(仮称) 垂水風力発電事業  
環境影響評価方法書  
補足説明資料

令和5年7月

株式会社ユーラスエナジーホールディングス

## 風力部会 補足説明資料 目次

図 1(1) 対象事業実施区域の位置

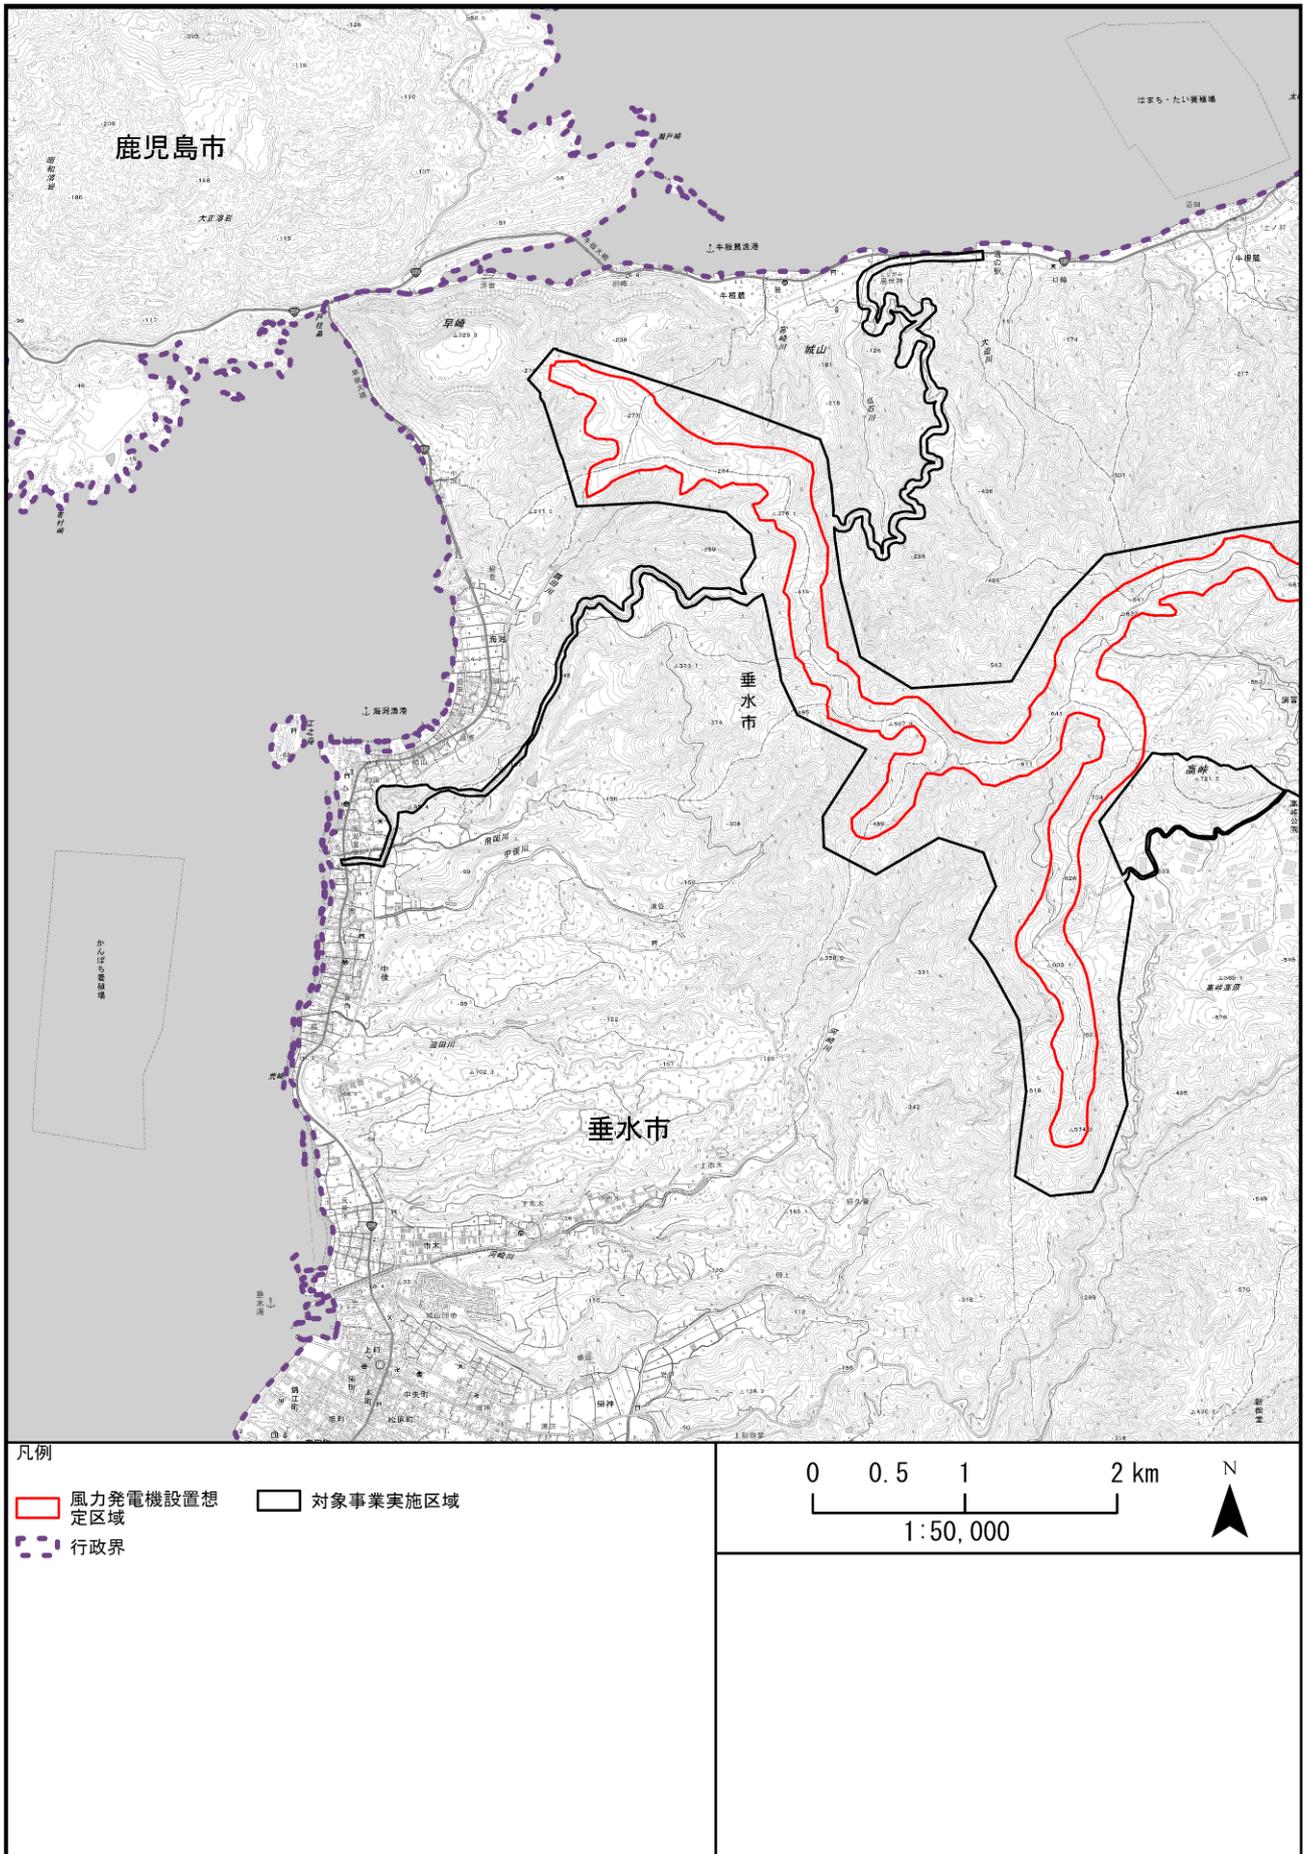
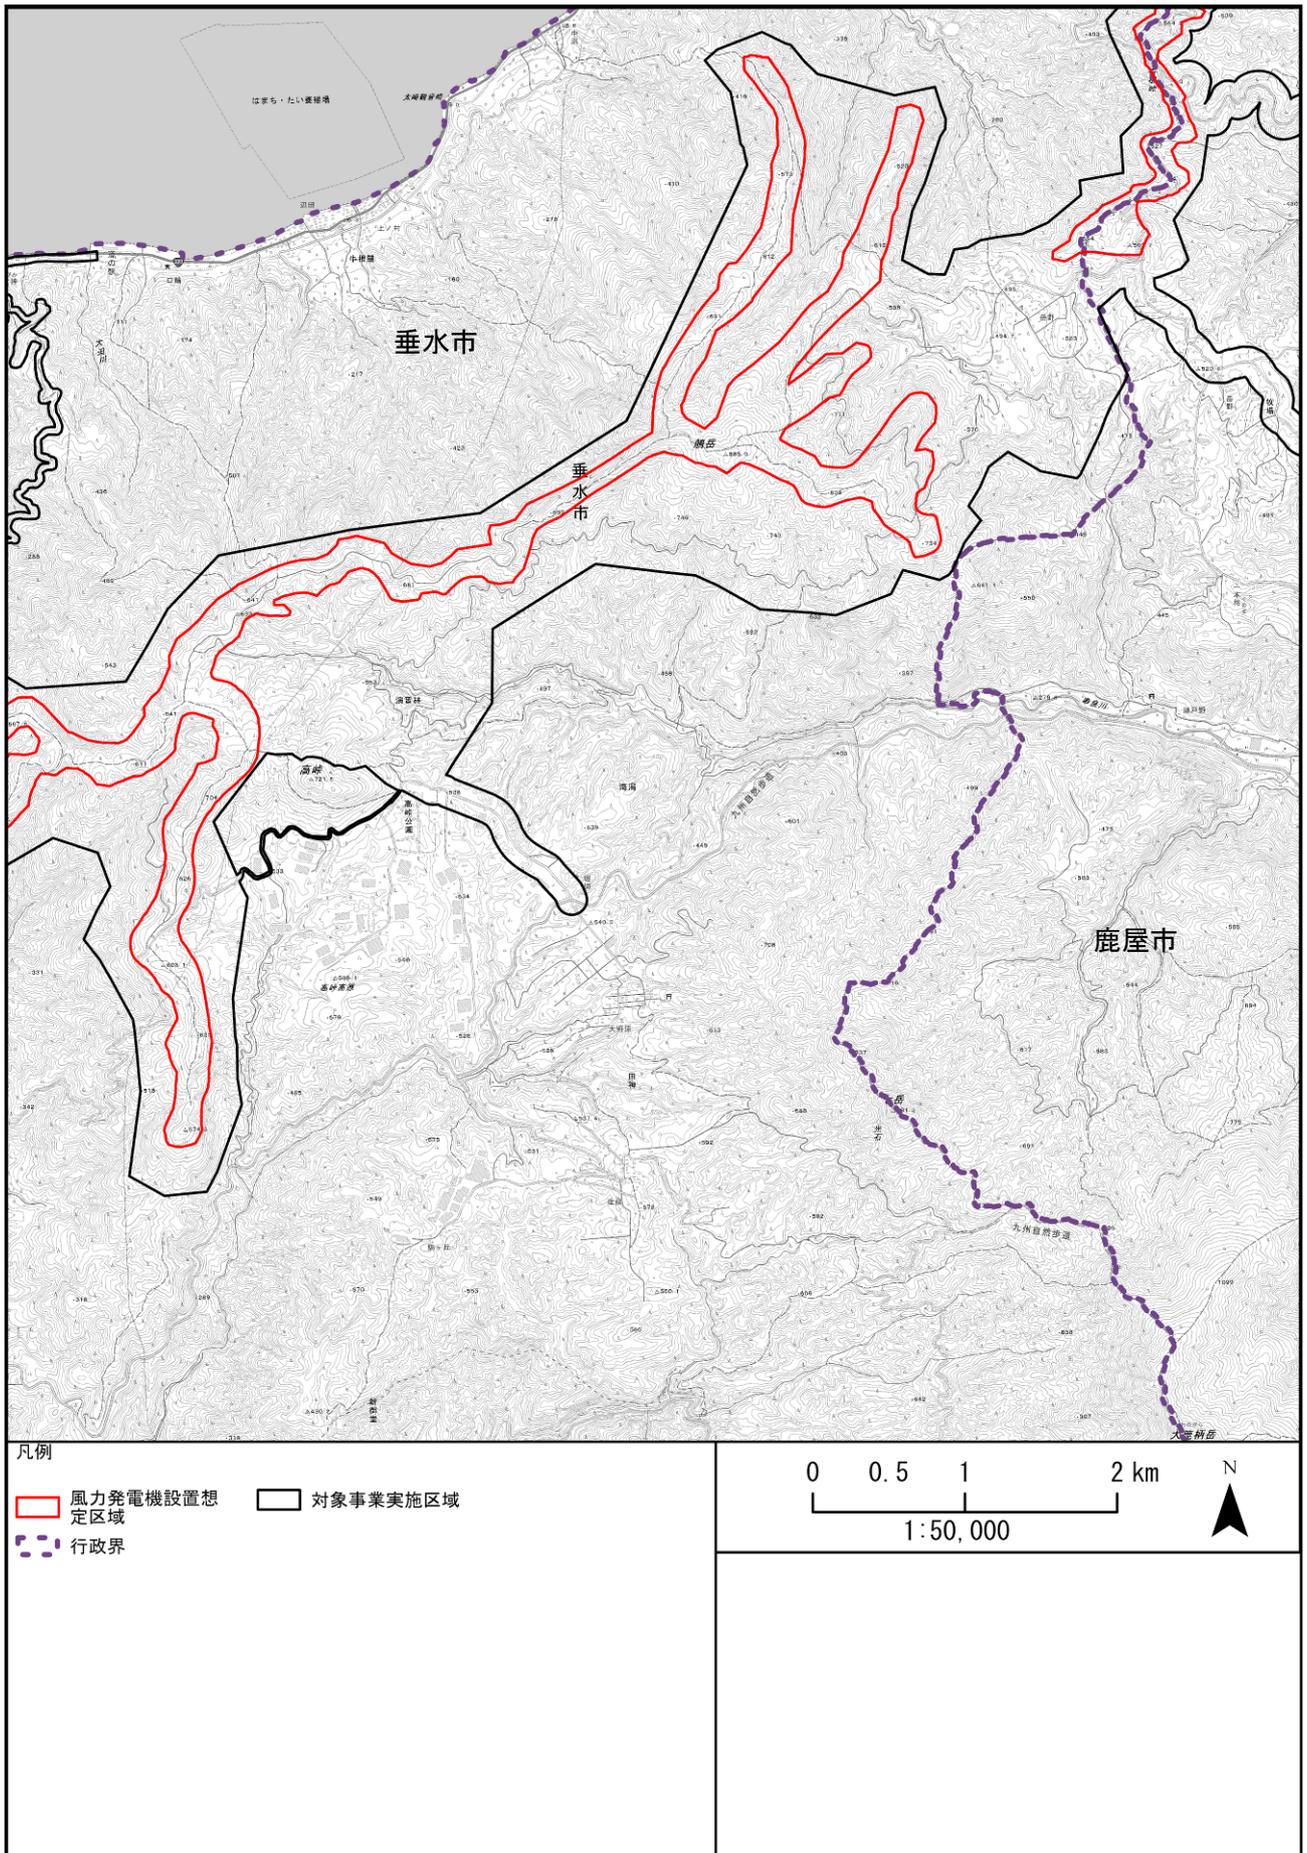
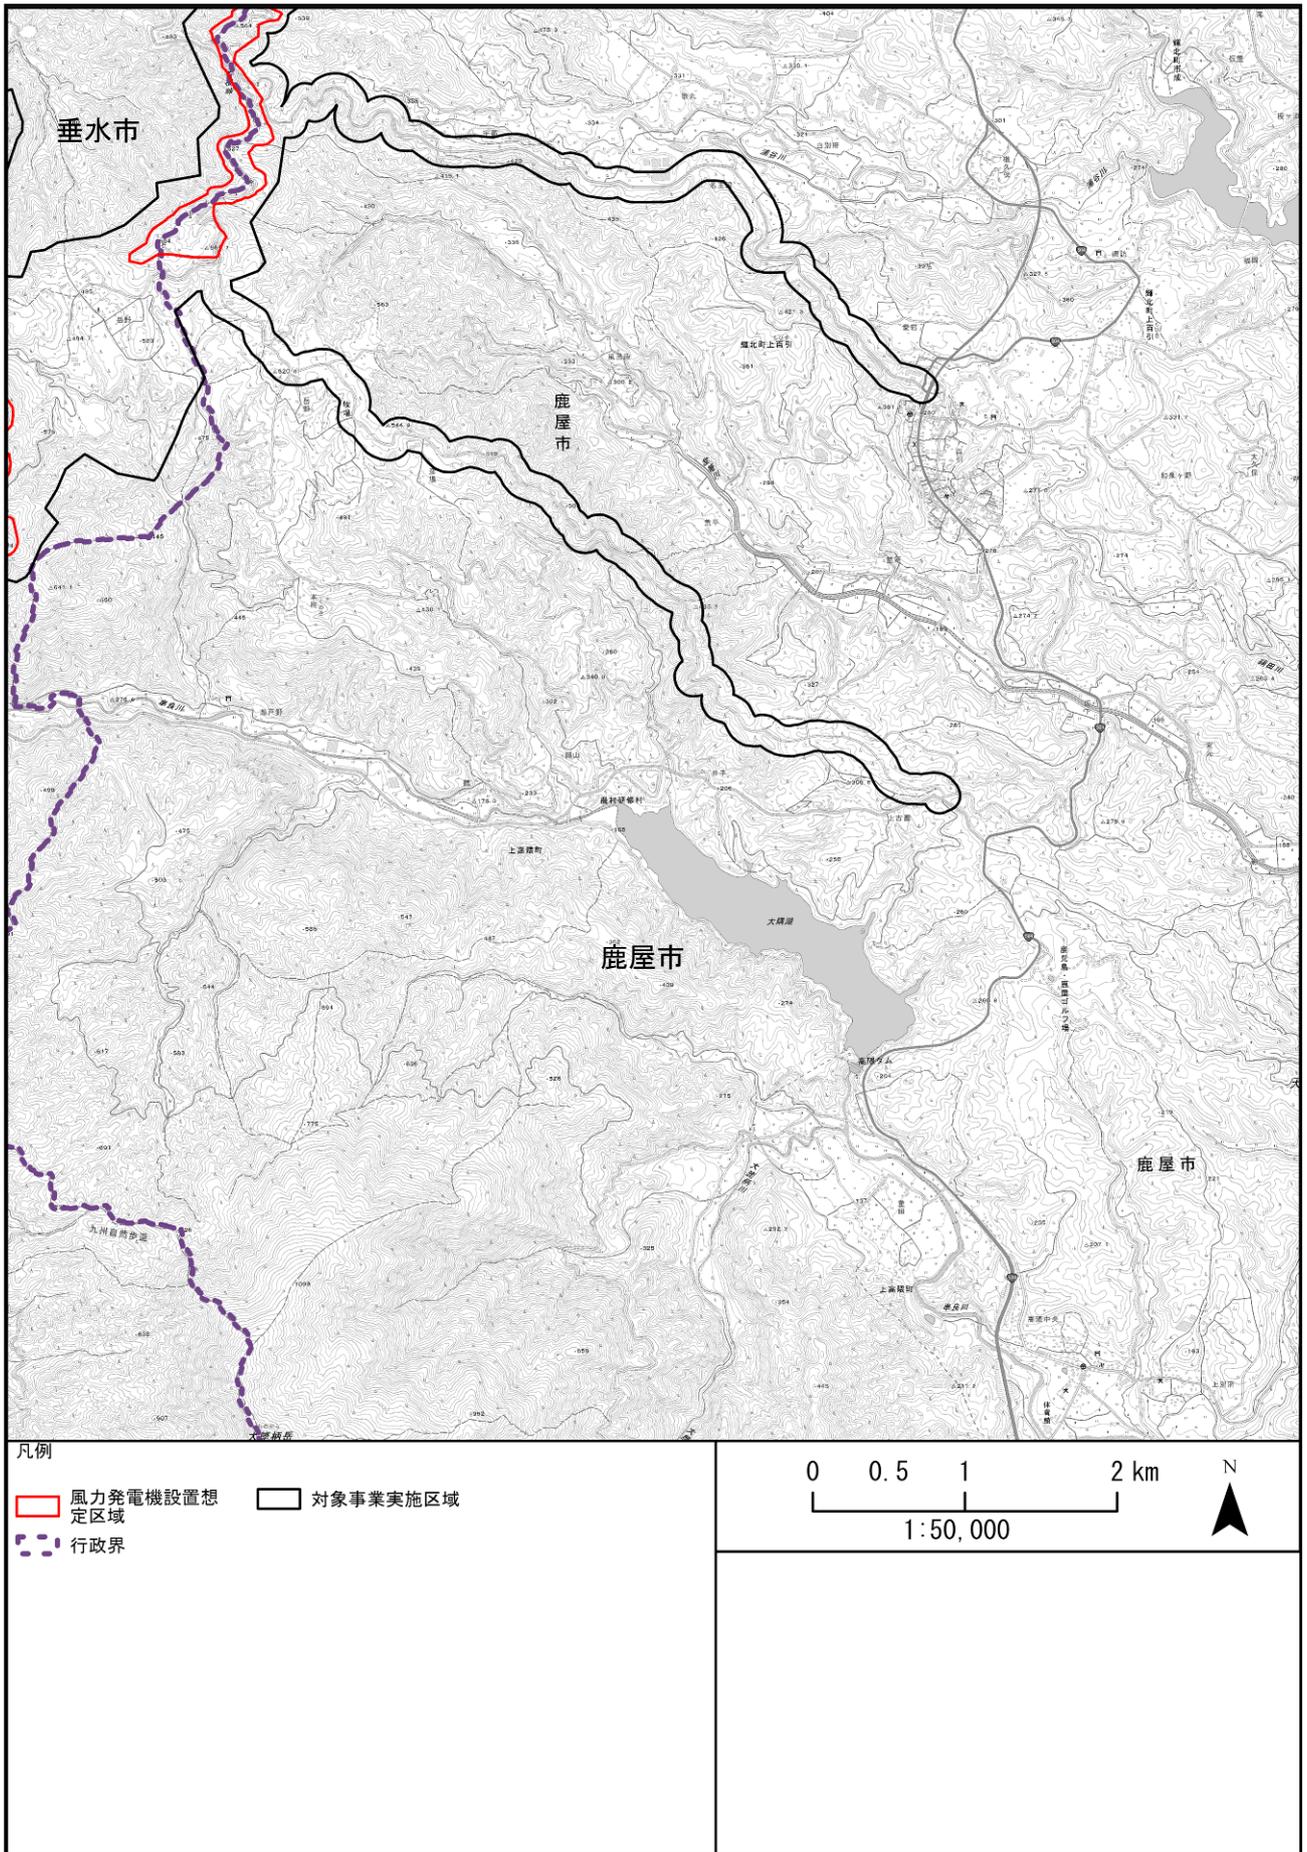
道路部分の対象事業実施区域や地形の状況がわかる 5 万分の 1 以上の大縮尺の地形図上に対象事業実施区域を示した図も作成して下さい（分割可）。

対象事業実施区域及びその周辺の図面（5 万分の 1）は図 1 に示すとおりです。
